<b>Title - Sujet</b> Garage Rovers St-Hubert	
<b>Solicitation No. - N° de l'invitation</b> 9F030-120275/A	<b>Amendment No. - N° modif.</b> 002
<b>Client Reference No. - N° de référence du client</b> 9F030-12-0275	<b>Date</b> 2012-09-05
<b>GETS Reference No. - N° de référence de SEAG</b> PW-\$MTC-775-12133	
<b>File No. - N° de dossier</b> MTC-2-35142 (775)	<b>CCC No./N° CCC - FMS No./N° VME</b>
<b>Solicitation Closes - L'invitation prend fin</b> <b>at - à 02:00 PM</b> <b>on - le 2012-09-11</b>	<b>Time Zone</b> Fuseau horaire Heure Avancée de l'Est HAE
<b>F.O.B. - F.A.B.</b> <b>Plant-Usine:</b> <input type="checkbox"/> <b>Destination:</b> <input type="checkbox"/> <b>Other-Autre:</b> <input type="checkbox"/>	
<b>Address Enquiries to: - Adresser toutes questions à:</b> Aguilera, Maria Pia	<b>Buyer Id - Id de l'acheteur</b> mtc775
<b>Telephone No. - N° de téléphone</b> (514) 496-3573 ( )	<b>FAX No. - N° de FAX</b> (514) 496-3822

## **9F030-120275: Garage Rovers St-Hubert**

<b>Date :</b> Le 5 septembre 2012 Septembre 5 <sup>th</sup> , 2012	<b>Addenda / Addendum :</b> A-M-01
<b>À :</b> Agence spatiale canadienne Canadian Space Agency 6767, route de l'Aéroport St-Hubert (Québec) J3Y 8Y9

Dessin no./  
Drawing nb.: AM1-1

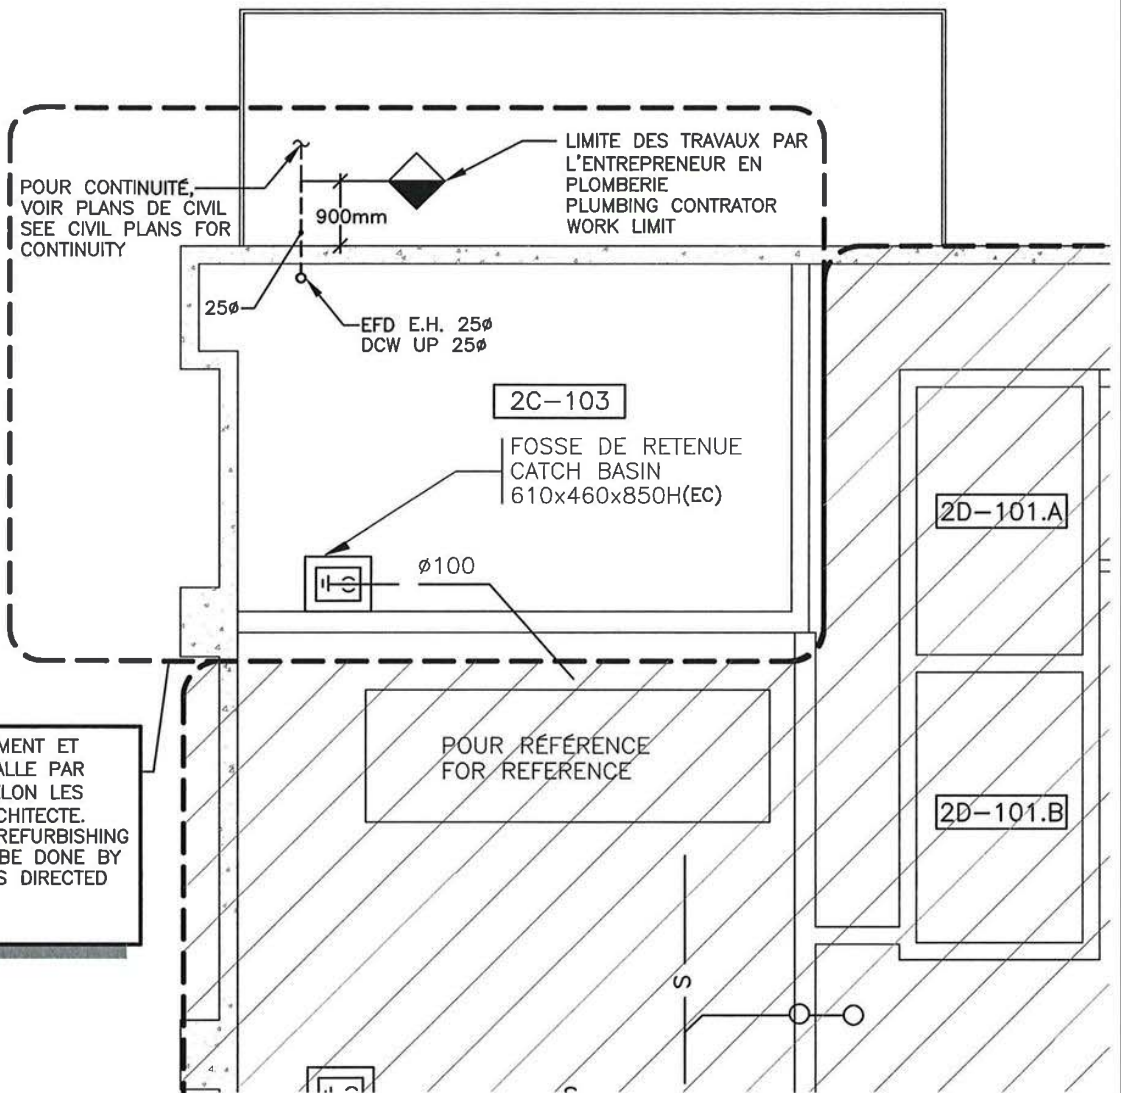
1.1. Ajout de deux vannes d'arrêts sur la tuyauterie d'eau froide domestique (voir extraits AM1-1 et AM1-3 en annexe).

1.1. Addition of two shut-off valves on the domestic cold water piping (see drawings AM1-1 and AM1-3 annexed).

Dessin no./  
Drawing nb.: AM1-2

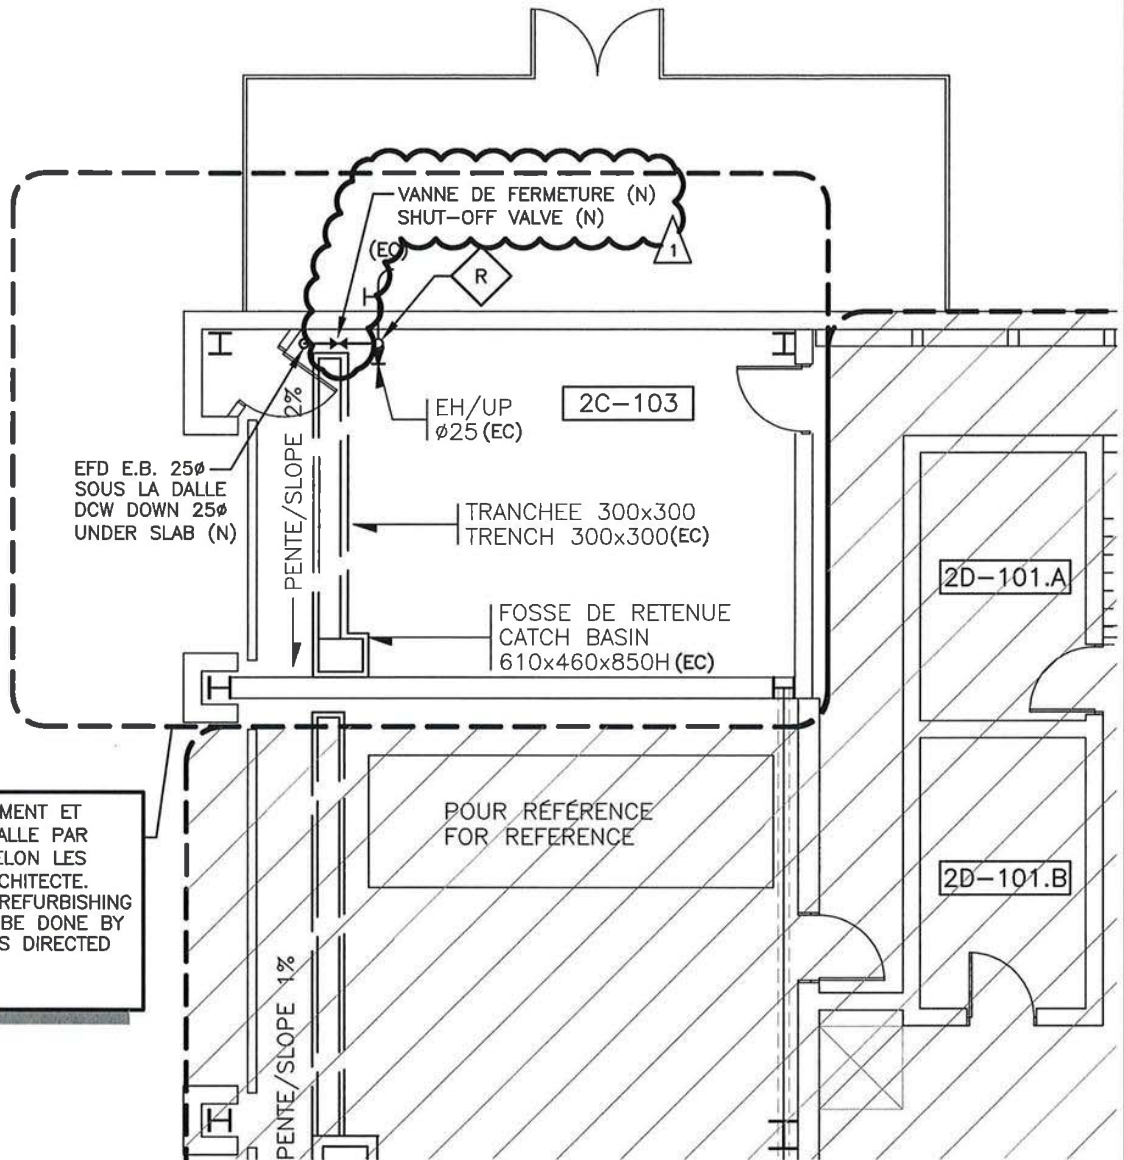
1.2. Clarification sur l'envergure des travaux dans le bâtiment existant, secteur 2C-103 de l'Agence spatiale canadienne (voir extraits AM1-2, AM1-3 et AM1-4 en annexe.)

1.2. Clarification on the scope of work in the existing building, sector 2C-103 of the Canadian Space Agency (see drawings AM1-2, AM1-3 and AM1-4 annexed).

**NOTE:** TRAVAUX DE PERCEMENT ET RAGRÉAGE DE LA DALLE PAR L'ENTREPRENEUR SELON LES DIRECTIVES DE L'ARCHITECTE. ALL PIERCING AND REFURBISHING OF THE SLAB WILL BE DONE BY THE CONTRACTOR AS DIRECTED BY THE ARCHITECT.
